Alfa Romeo, Fiat ve Opel modellerinde kullanılan elektrikli direksiyon millerinde tasarım değişikliği

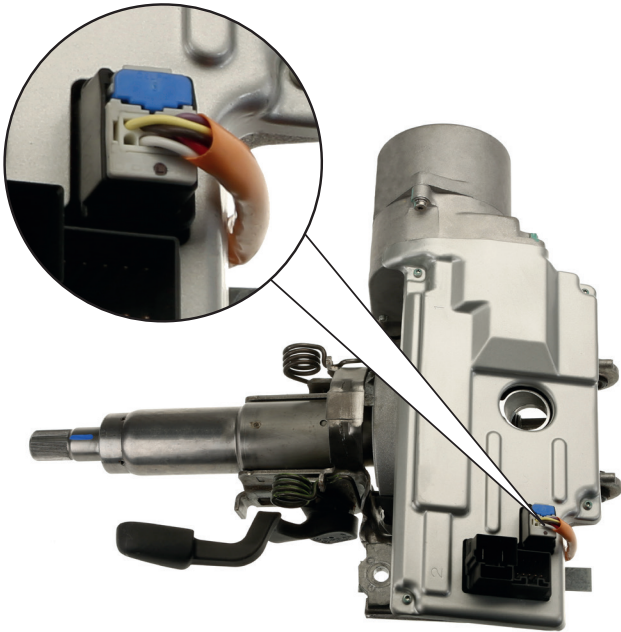
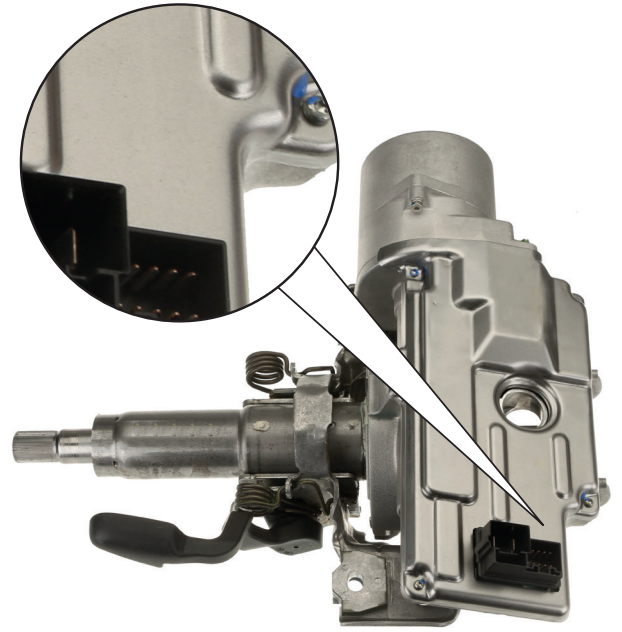
En iyi verimi almak amacıyla tork sensörü kablosu artık direksiyon milinin dışına değil içine yerleştirilmektedir. Bu nedenle, tork sensörü için soket bağlantısı dahil edilmemiştir.

Her iki ürün de birbirinin yerine kullanılabilir ve herhangi bir ek iş gerektirmeksizin monte edilebilir.
